Fra: Laila Bjørge
Sendt: fredag 21. april 2023 09:30
Til: Odd Haugen
Kopi: Asbjørn Nagell Toft
Emne: SV: Søknad om ny stikkrenne

Søknad om ny stikkrenne.

156/2

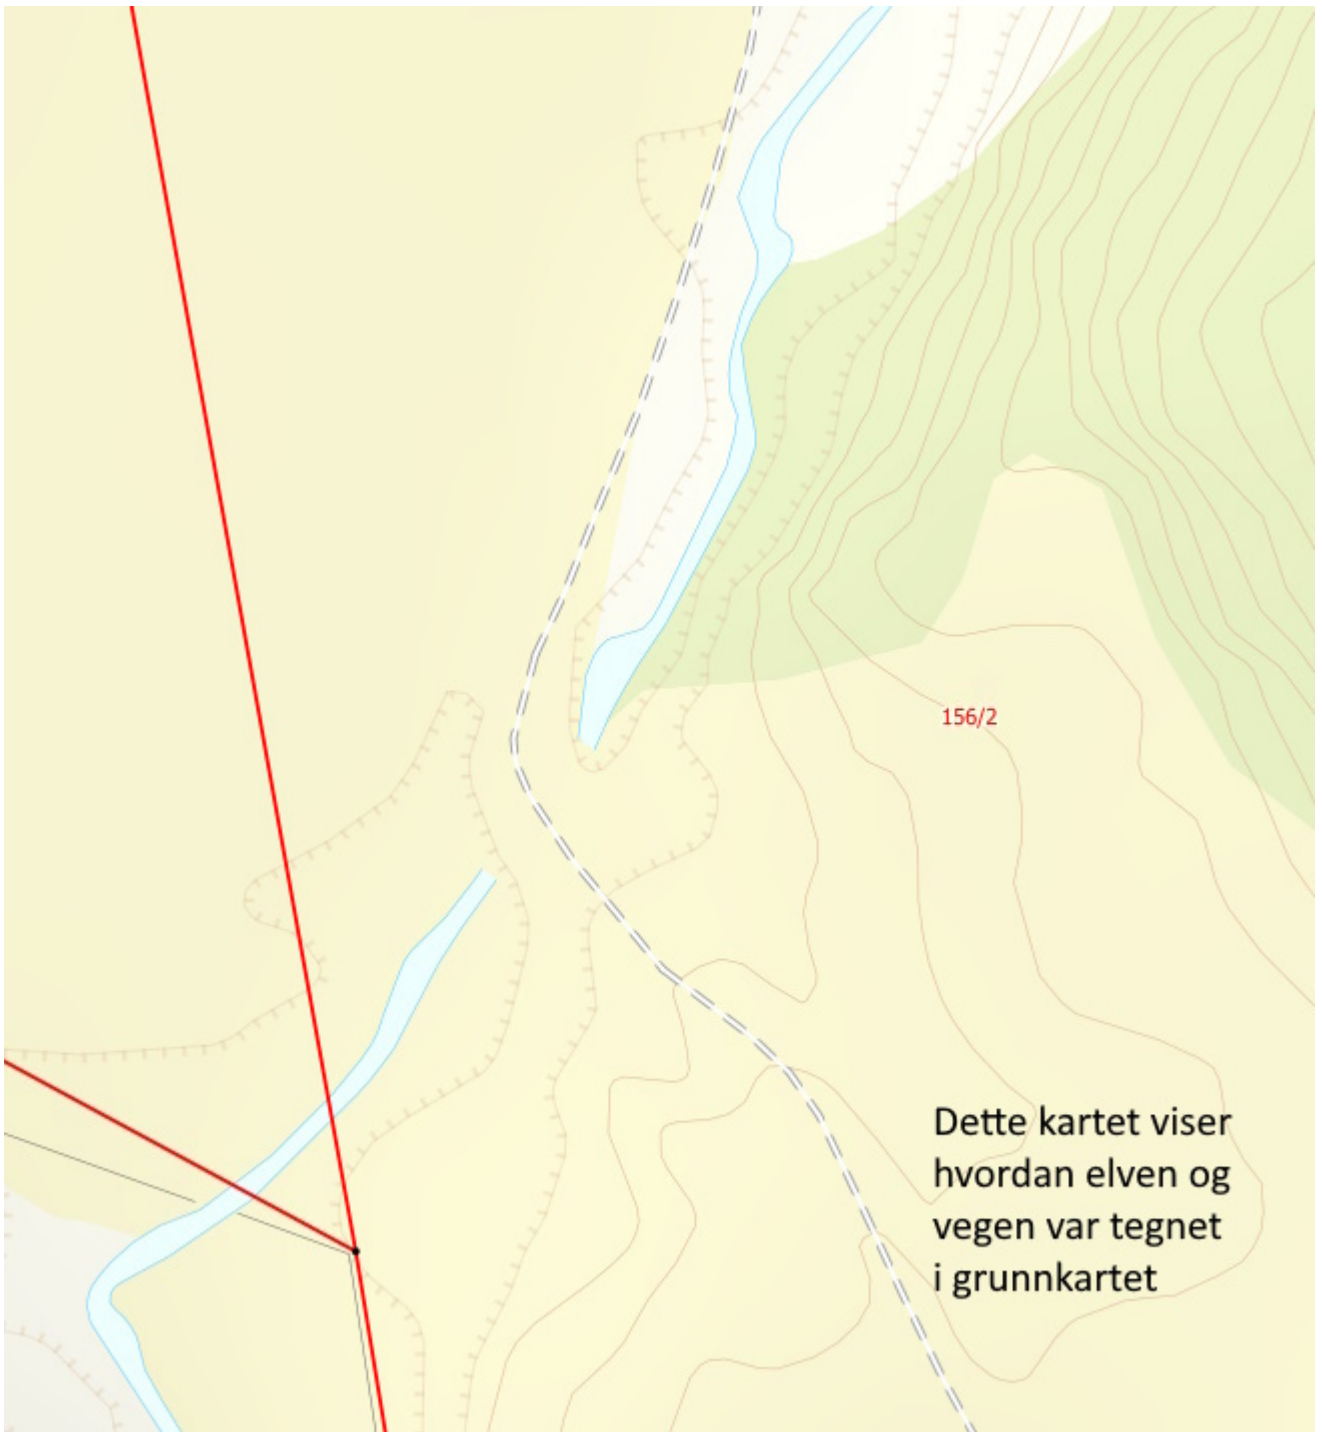
Odd Haugen ønsker utviding av stikkrenne på bnr.156/2 som jordbruksvegen krysser. Eksisterande stikkrenne er ikke stor nok.

Dette kartet viser
hvordan elven og
vegen var tegnet
i grunnkartet

Som me såg på synfaring er stikkrenna i vegen der landbruksvegen kryssar elva for liten til å svella under når det er flaum. Då fløymer det innover jordbruksarealet. Du skal leggja ned 1000 mm rør til erstatning for dei to mindre røra som ligg der i dag. Dette ser me på som vedlikehold og er ikkje eit søknadspliktig tiltak. Har hatt dialog med Asbjørn Toft i Austrheim kommune som er samd i denne vurderinga.

For minst mogleg avrenning av massar er det lurt å gjera arbeidet i tørrværperiode. Som me prata om på telefon må røret leggjast så langt ned at det alltid renn vatn der. Dette med tanke på at dersom det er oppgang av fisk (usikker på om det er fisk der) skal det ikkje vera noko vandringshinder.
